改善箇所説明図

改善の内容

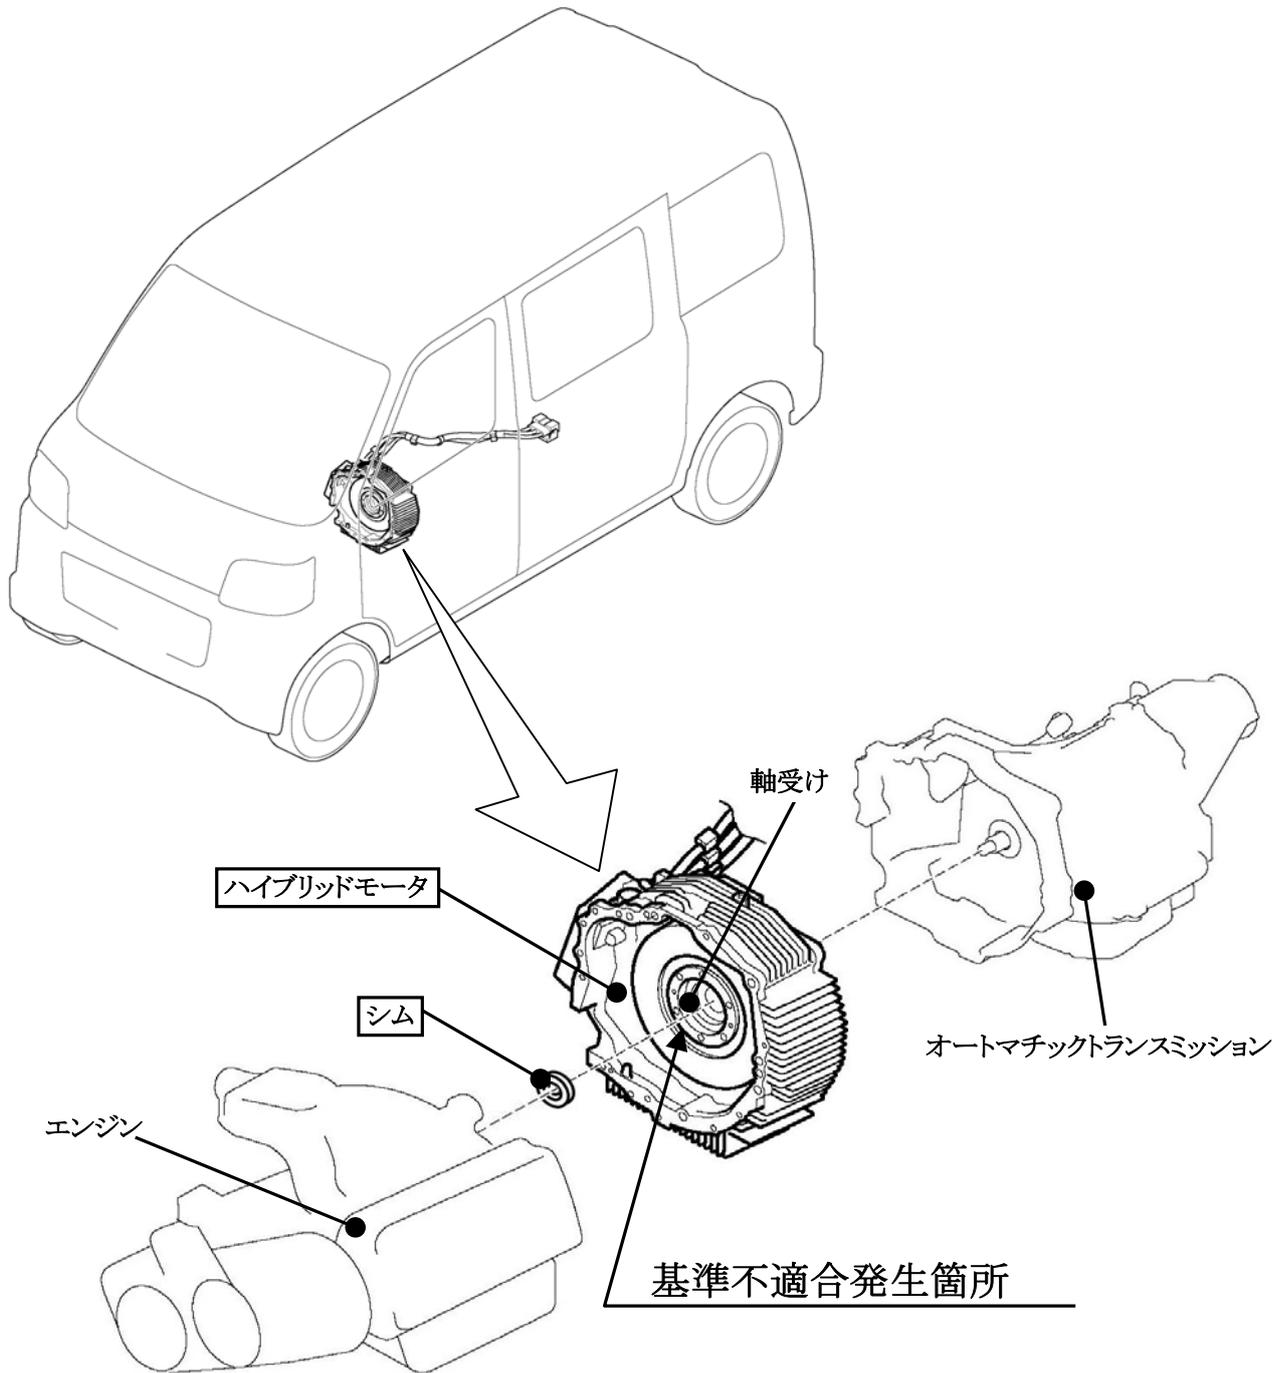
ハイブリッドモータの軸受け部において、加工機の管理不良による製造時の寸法ばらつきにより軸受けに過大な荷重がかかったものがあり、軸受けの発熱で当該軸受けのグリスが劣化するものがある。そのため、そのままの状態で使用を続けると、エンジンが停止するおそれがある。

全車両、モータを対策品と交換するとともに、隙間調整のためシムを追加する。

注: は交換部品を示す。

識別 : エンジンルーム内 車台番号打刻位置の車両前側に黄色ペイントを塗布する。
